改善箇所説明図

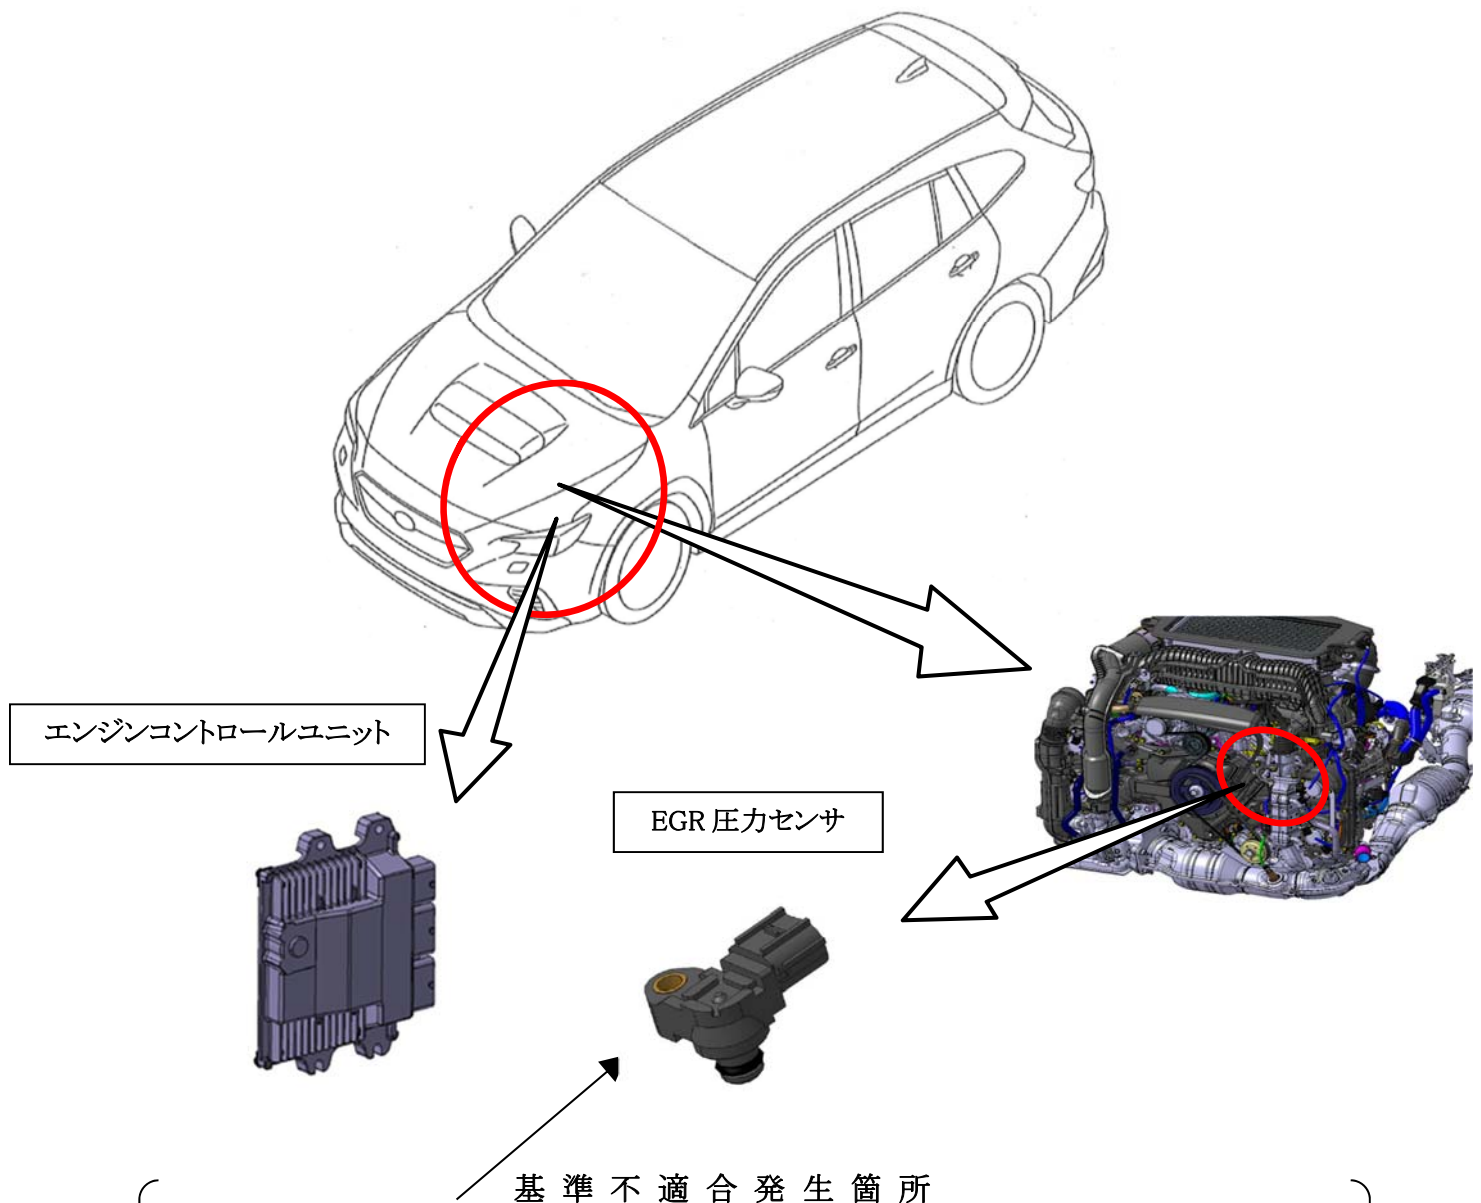
排気ガス再循環装置(EGR)に搭載した EGR 圧力センサにおいて、排気ガスに対する耐力が不足していたため、排気ガスによる腐食からセンサ出力異常を起こし、警告灯点灯、加速不良に至ることがあり、最悪の場合、エンジンが始動できないおそれがある。

全車両、EGR 圧力センサを対策品に交換し、エンジンコントロールユニットの制御プログラムを書き換える。

打刻車台番号の6桁数字先頭『上』に黄色ペイントを塗布する。
